监理通知单

工程名称：沭阳图宏纺织有限公司 2MWp（一期 1.4MWp 二期 0.6MWp）屋顶分布式光伏发电项目
编号：ZHJL-TH-TZD-001

事由：施工存在问题相关事宜

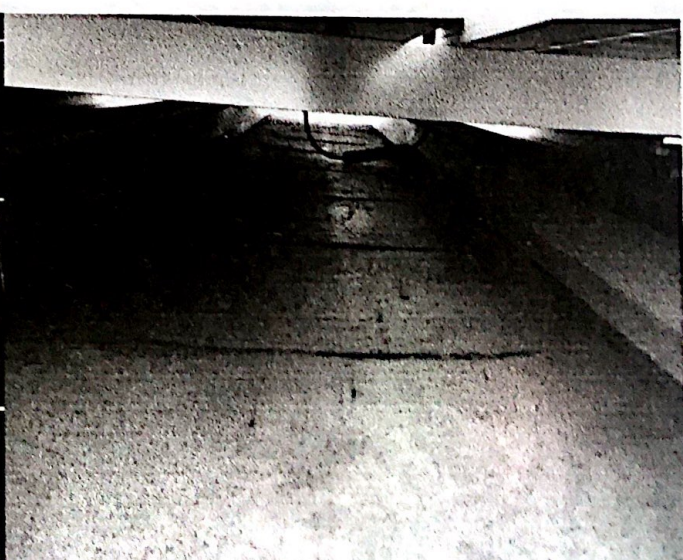
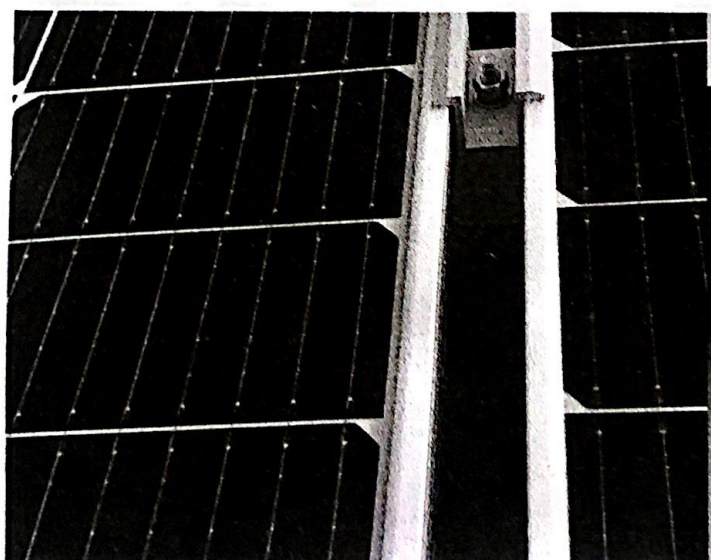
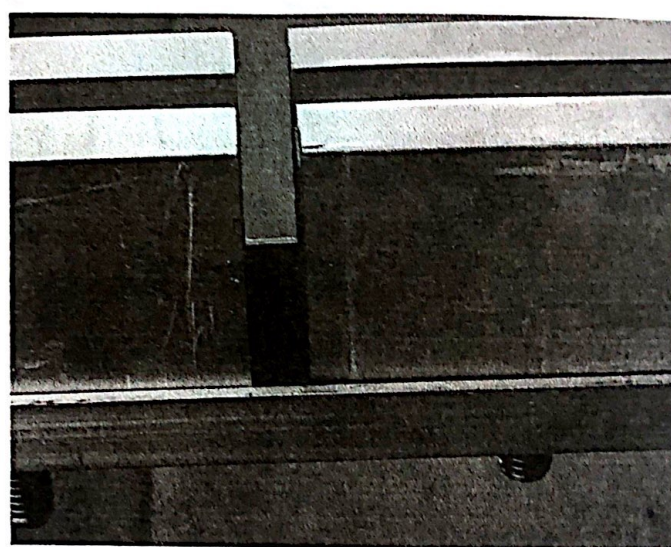
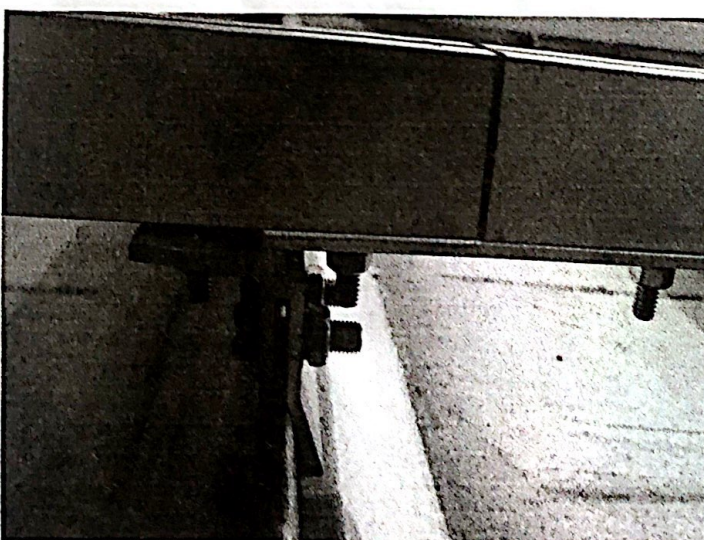
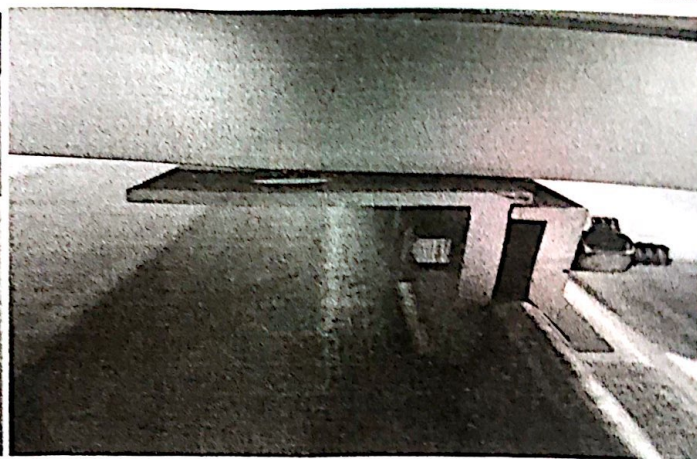
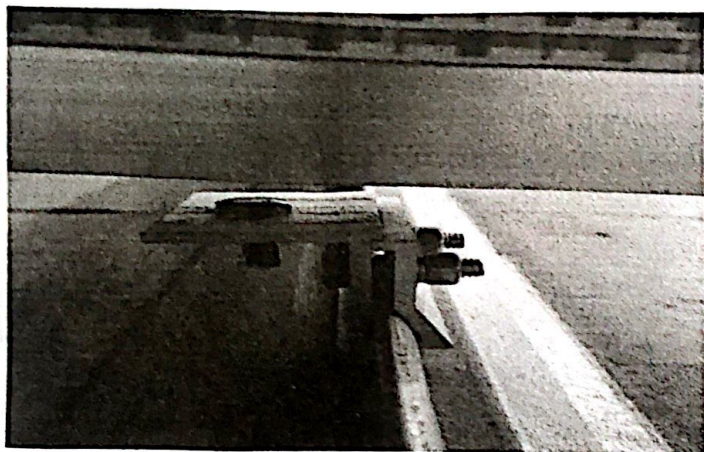
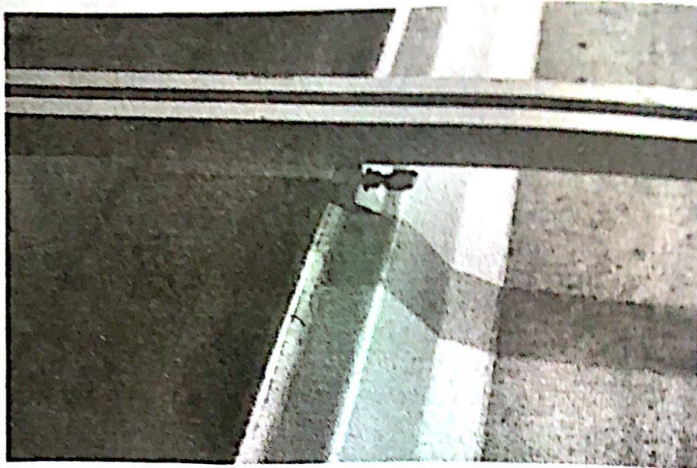
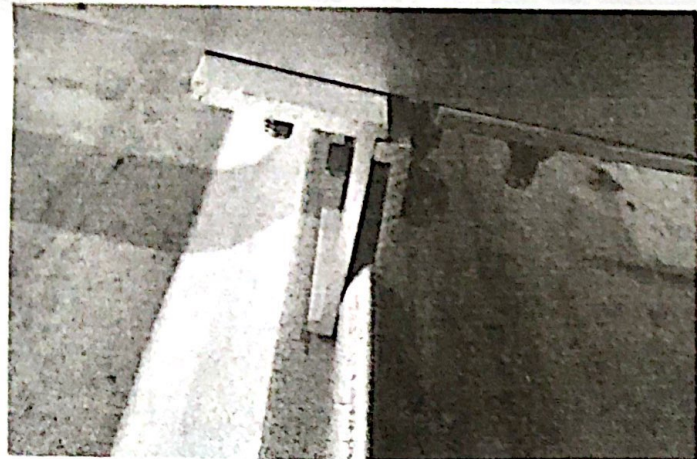
- 1、个别直立锁边夹具安装方向错误；
- 2、个别夹具螺丝未紧固；
- 3、支架固定的 T 型螺栓未卡到支架内，脱落或缺少；
- 4、连接件卡到夹具与支架中间，无法紧固夹具；
- 5、组件安装时中压间隙过大；
- 6、支架连接件安装缝隙较大；
- 7、组件安装时 MC4 插头未使用卡扣卡紧，插头掉落在屋面；

以上问题要求你项目部按照施工标准立即整改，整改完成验收合格后方可进行下道工序；
